สัญญาจ้างก่อสร้าง
(ฉบับแก้ไขเพิ่มเติม ครั้งที่ ๑)

สัญญาเลขที่ ๖๐๑/๒๕๖๓

ตามที่ผู้ว่าจ้างตกลงจ้างและผู้รับจ้างตกลงรับจ้าง ปรับปรุงถนนลูกรัง บ้านทุ่งโพธิ์ชัย หมู่ที่ ๗ ตำบลโนนสมบูรณ์ อำเภอเขาหลวง จังหวัดขอนแก่น - ตำบลกุดหมากไฟ อำเภอหนองวัวซอ จังหวัดอุดรธานี โดยวิธีเฉพาะเจาะจง เป็นเงินทั้งสิ้น ๔๘๕,๑๐๐.๐๐ บาท (สี่แสนแปดหมื่นห้าพันหนึ่งร้อยบาทถ้วน) ตามสัญญาจ้างก่อสร้างโดยวิธีเฉพาะเจาะจง เลขที่ ๖๐๑/๒๕๖๓ ลงวันที่ ๒๑ กุมภาพันธ์ ๒๕๖๓ แล้วนั้น บัดนี้คู่สัญญาได้ตกลงแก้ไขเพิ่มเติมสัญญาจ้างก่อสร้างดังกล่าว ดังต่อไปนี้

รายละเอียดโครงการ

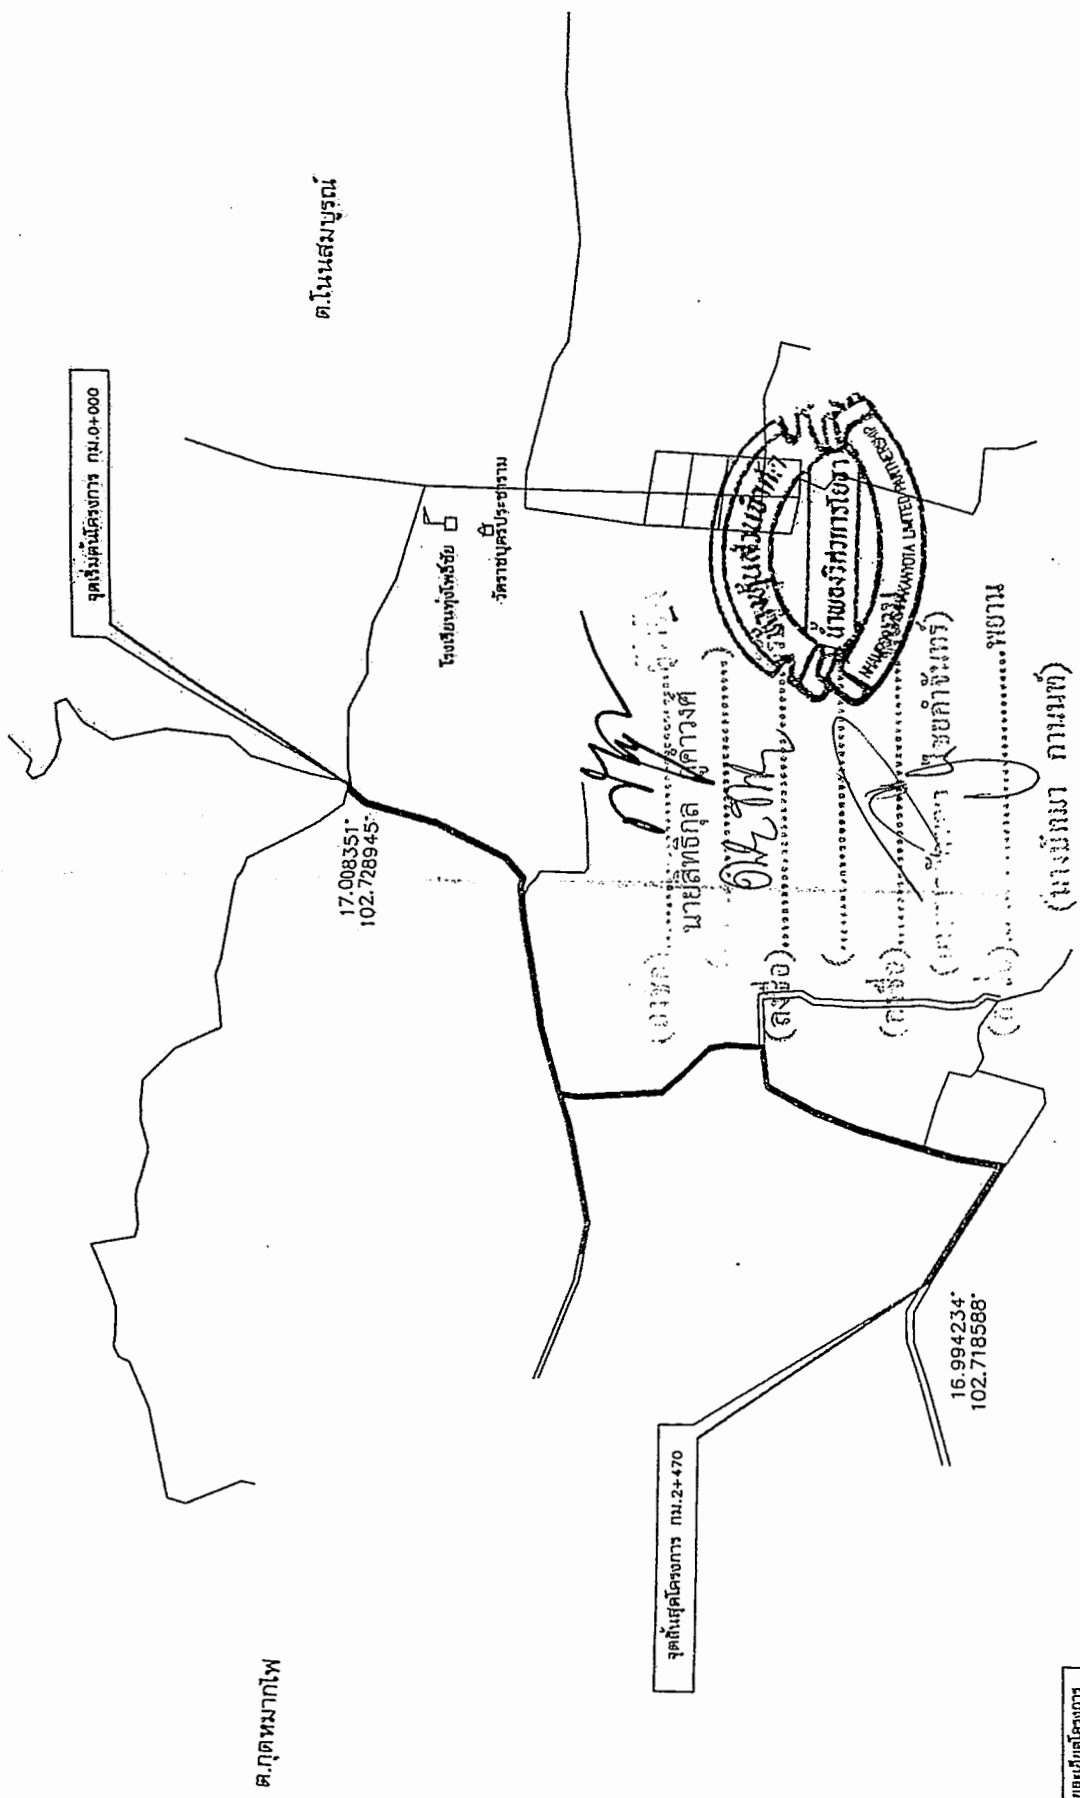
อ้างอิง สัญญาเลขที่ ๖๐๑/๒๕๖๓ ลงวันที่ ๒๑ กุมภาพันธ์ ๒๕๖๓ คู่สัญญาได้ตกลงแก้ไขการส่งมอบงานใหม่ เนื่องจาก พื้นที่ดำเนินการ โครงการ ไม่สามารถดำเนินการให้เป็นไปตามแบบแปลนเดิมได้ องค์การบริหารส่วนจังหวัดขอนแก่นอนุญาตให้ผู้รับจ้างหยุดงานชั่วคราวตั้งแต่วันที่ ๒๐ มีนาคม ๒๕๖๓ จนกว่าองค์การบริหารส่วนจังหวัดขอนแก่นจะดำเนินการแก้ไขแบบแปลนและสัญญาจ้างแล้วเสร็จ และสภาองค์การบริหารส่วนจังหวัดขอนแก่นได้อนุมัติแก้ไขเปลี่ยนแปลงแบบแปลนโครงการ เมื่อวันศุกร์ที่ ๑๕ พฤษภาคม ๒๕๖๓ ได้มีมติอนุมัติให้แก้ไขแบบแปลนโครงการดังกล่าว

จากเดิม ขนาดผิวจราจรกว้าง ๕.๐๐ เมตร ยาว ๒,๔๗๐ เมตร หน้า ๐.๑๕ เมตร หรือมีปริมาตรลูกรังไม่น้อยกว่า ๑,๕๖๓ ลูกบาศก์เมตร (บดอัดแน่น)

จุดเริ่มต้นโครงการ กม.ที่ ๐+๐๐๐ ละติจูด:๑๗.๐๐๘๔๕๖N (เหนือ),ลองจิจูด:๑๐๒.๗๓๐๘๘๘E(ตะวันออก)

จุดสิ้นสุดโครงการ กม.ที่ ๒+๔๗๐ ละติจูด:๑๗.๐๑๒๗๗๐N (เหนือ),ลองจิจูด:๑๐๒.๗๑๔๕๘๘E(ตะวันออก)

แก้ไขเป็น ขนาดผิวจราจรกว้าง ๕.๐๐ เมตร ยาว ๒,๔๗๐ เมตร หน้า ๐.๑๕ เมตร หรือมีปริมาตรลูกรังไม่น้อยกว่า ๑,๕๖๓ ลูกบาศก์เมตร (บดอัดแน่น)

จุดเริ่มต้นโครงการ กม.ที่ ๐+๐๐๐ ละติจูด:๑๗.๐๐๘๓๕๑N (เหนือ),ลองจิจูด:๑๐๒.๗๒๘๔๕๕E(ตะวันออก)

จุดสิ้นสุดโครงการ กม.ที่ ๒+๔๗๐ ละติจูด:๑๖.๕๕๔๒๓๔N (เหนือ),ลองจิจูด:๑๐๒.๗๑๘๕๘๘E(ตะวันออก)
